Keuringsverslag van een elektrische laagspanning- en zeer lage spanningsinstallatie

NIET CONFORM

Datum keuring: 09/12/2025

Straatnaam Albatrosdreef
Huisnummer 48
Busnummer
Postcode 2960
Gemeente BRECHT
Land België

Afbeelding schakel- en verdeelbord:

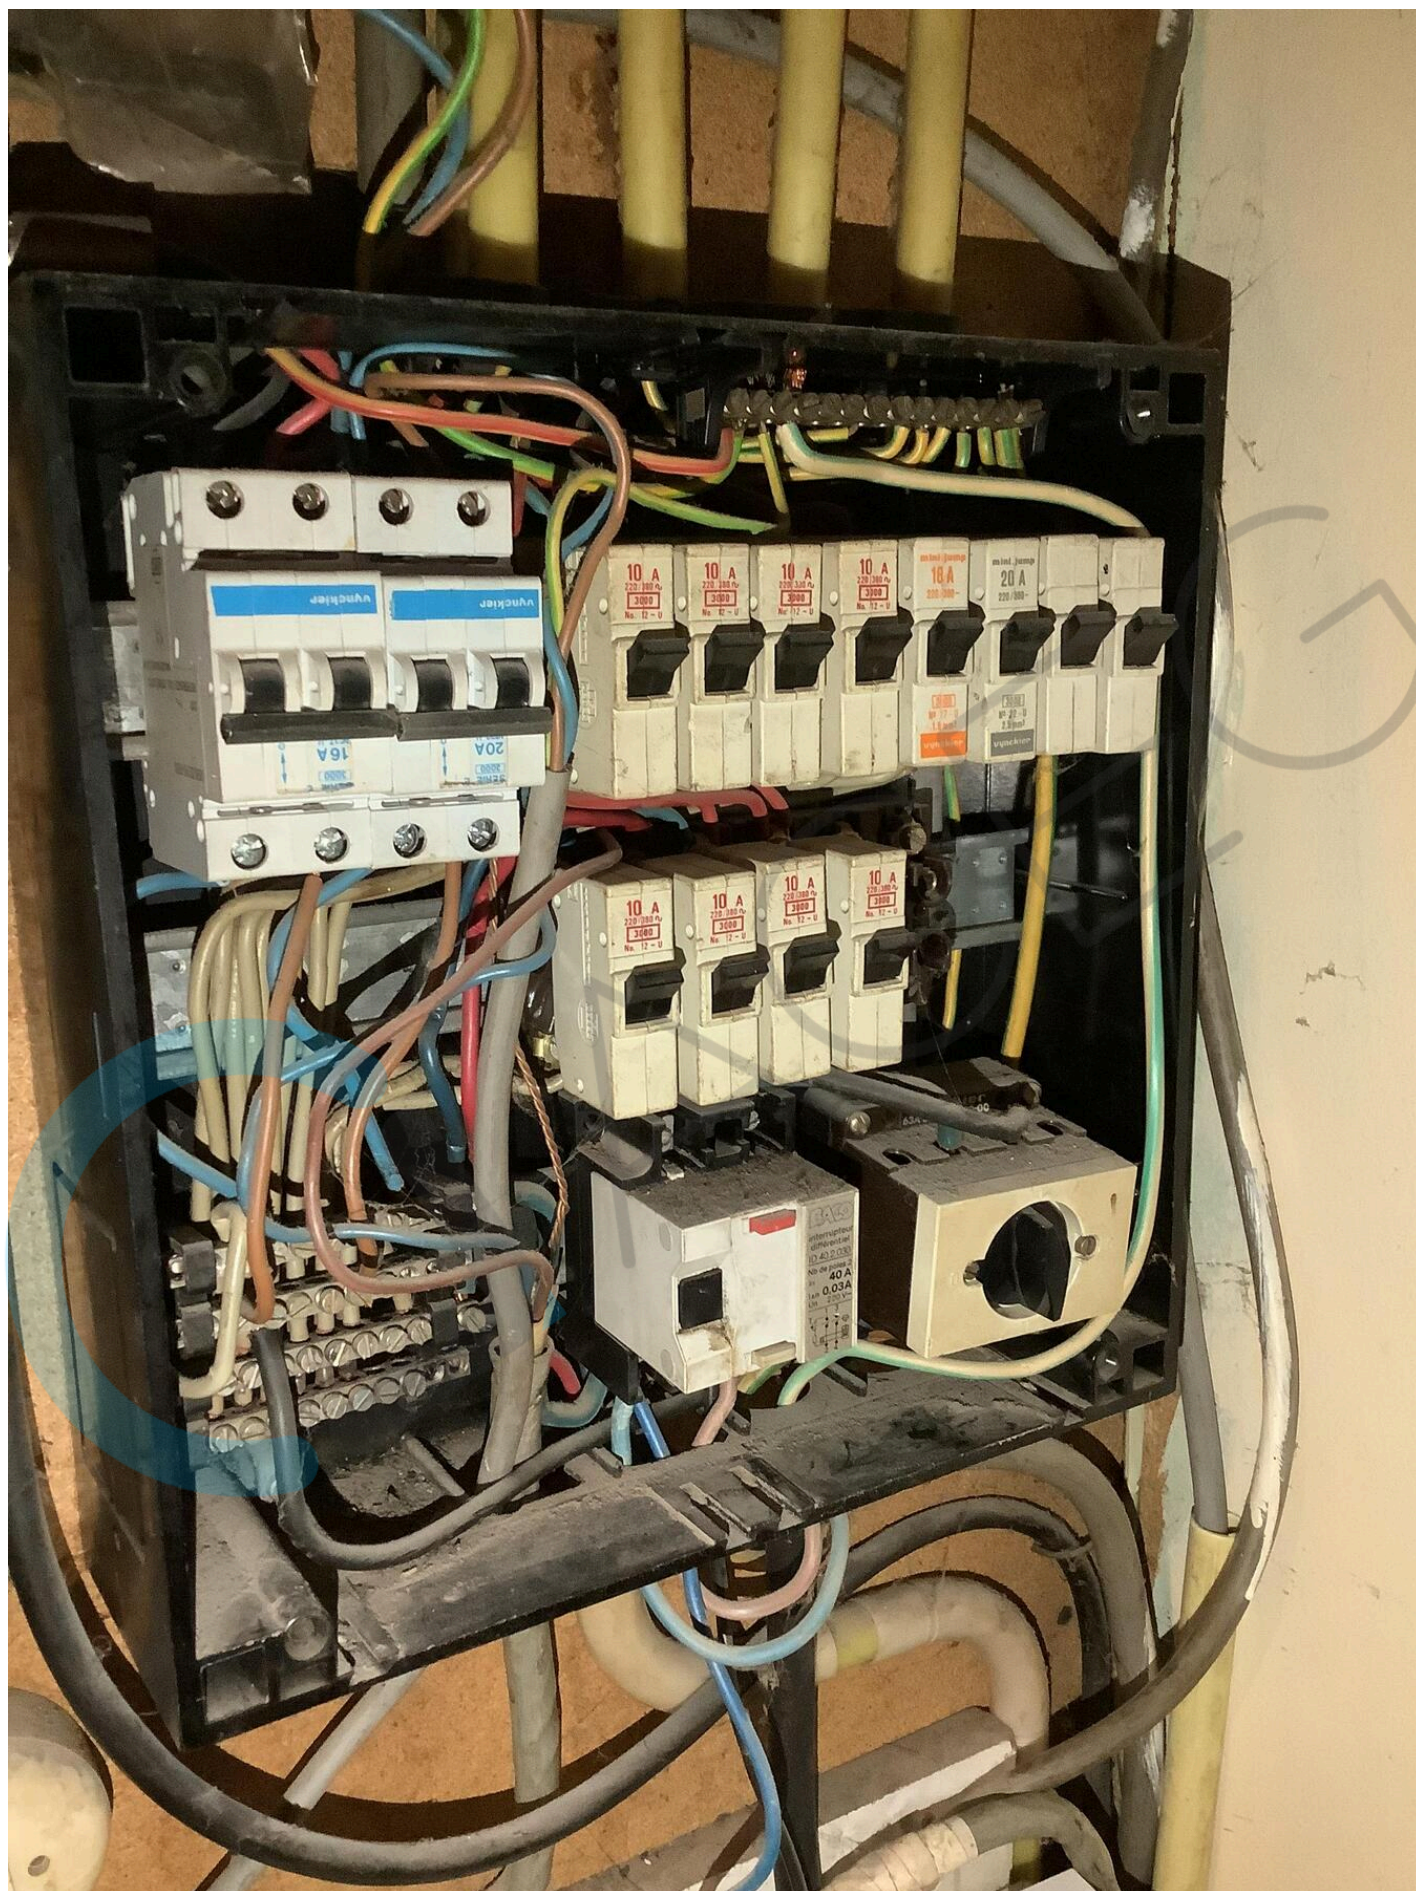
- I1.01 Eéndraadschema van de installatie is niet aanwezig. (Boek 1 Afdeling 2.12 - 2.13 en 3.1.2)
- I1.03 Situatieschema van de installatie is niet aanwezig. (Boek 1 Afdeling 2.12 - 2.13 en 3.1.2)

- I2.02 De waarde van de isolatieweerstand van één of meerdere stroombanen is kleiner dan 0,5M ohm. (Boek 1 Onderafdeling 6.4.5.1.)
- I4.01 Hoofdequipotentiale verbinding(en) niet verwezenlijkt. (Boek 1 Onderafdeling 5.4.4.1. en 5.1.6.2)

- I5.01 De aanduiding van de stroomkringen en/of apparatuur, aansluitklemmen, enz dient aangebracht of vervolledigd te worden. (Boek 1 Onderafdeling 3.1.3.1. en 3.1.3.3.A. en 5.1.6.1)

- I5.02 Elke elementaire stroombaan moet met een hoofdletter aangeduid worden. Elk lichtpunt, contactdoos, moeten genummerd worden in volgorde gezien vanaf de beschermingsinrichting tegen overstroom. (Boek 1 onderafdeling 3.1.2.1.)

- I5.06 De deur en/of afschermplaat van het schakelbord dient (terug)geplaatst te worden. Aanraking van onder spanning staande delen mogelijk. (Boek 1 Afdeling 5.1.4. en 5.3.5.1.A. en 4.2.2.3.)

- I5.10 De genaakbare, naakte onder spanning staande delen zijn onvoldoende afgeschermd. (Boek 1 Afdeling 5.1.4. en 4.2.2.3.)
- I5.11 Niet gebruikte invoeringen van het verdeelbord zijn niet correct of onvoldoende afgedicht. (Boek 1 Afdeling 5.1.4. en 4.2.2.3.)

- I5.14 De nominale spanning dient duidelijk vermeld te worden op een oordeelkundig gekozen plaats. (Boek 1 Onderafdeling 3.1.3.3.)
- I6.02 Een algemene differentieelstroombeschermingsinrichting met een nominale stroom (In) van minstens 40A en een gevoeligheid van maximum 300mA is niet geplaatst. (Boek 1 Onderafdeling 4.2.4.3. en 5.3.5.3.a.)

- I6.04 Een differentieelstroombeschermingsinrichting met een gevoeligheid van 30mA is te plaatsen voor installaties van badkamer, wasmachine, vaatwas, droogkast en/of gelijkaardige toestellen. Deze dient ondergeschikt te zijn aan de hoofddifferentieelstroombeschermingsinrichting (Boek 1 Onderafdeling 7.1.4.3. en 4.2.4.3.)

I6.06 De differentieelstroombeschermingsinrichtingen die worden geplaatst in huishoudelijke installaties zijn ten minste van het type A. Een differentieelstroombeschermingsinrichtingen van het type AC is niet toegelaten. (Boek 1 Onderafdeling 5.3.5.3.)

I7.01 De smeltzekeringhouders of houders van kleine vermogensschakelaars met pennen met een sectie kleiner dan 10mm² zijn niet voorzien van kalibreerelementen. (Boek 1 Onderafdeling 5.3.5.5.A.)

I7.03 De nominale stroomsterkte van de beveiliging is niet aangepast aan de toelaatbare stroomsterkte van de stroomafwaarts geïnstalleerde leiding en/of verbruiker. (Boek 1 Afdeling 4.4.1.)

I7.07 De aanduiding van de nominale stroomsterkte van smeltzekeringen en/of vermogensschakelaars is niet zichtbaar of is uitgewist. (Boek 1 Onderafdeling 1.4.2.1.)

I8.08 De geleiders van het type VOB moeten in daarvoor bestemde buizen, kabelgoten geïnstalleerd worden. (Boek 1 Onderafdeling 5.2.9.3. en 5.2.9.6.)

I8.09 Bij aansluiting van meeraderige geleiders dient men aangepaste adereindhulzen te gebruiken. (Boek 1 Onderafdeling 5.2.6.1. en 1.4.1.2.)

I8.14 Elektrische leidingen zijn niet ingevoerd, zodat een continue bescherming verzekerd is. (Boek 1 Onderafdeling 5.2.6.1.)

I9.07 Niet alle contactdozen op LS zijn kinderveilig conform NBN C 61-112-1:2017. (Boek 1 Onderafdeling 1.4.2.3. en 5.3.5.2.)

I9.13 Elektrisch materieel zonder bodem mag niet rechtstreeks op brandbaar materiaal geplaatst worden. (Boek 1 Onderafdeling 5.1.1.2.)

N22 De elektrische installatie is grondig na te zien en conform te maken volgens de voorschriften van het AREI boek 1.
